新竹縣政府工程查核代表照片表

工程名稱：新竹縣北埔鄉水礫社區生態產業環境改善計畫工程

工程名稱：新竹縣北埔鄉水磱社區生態產業環境改善計畫工程

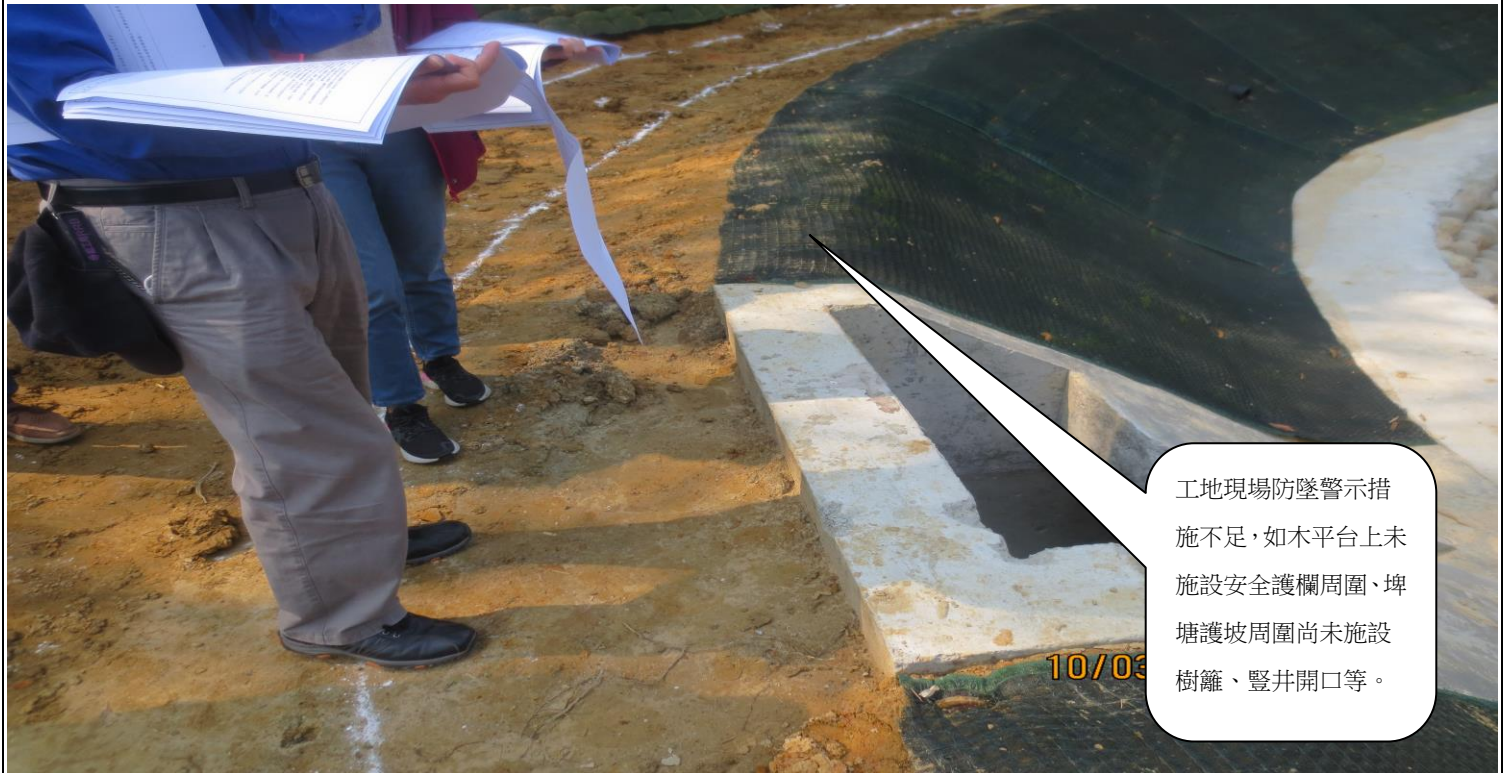
基地西面草溝及邊坡保護之施設，阻礙山坡集水區地表逕流水流入草溝，另4處6" HDPE螺旋管收水至埤塘需檢討收水效果。
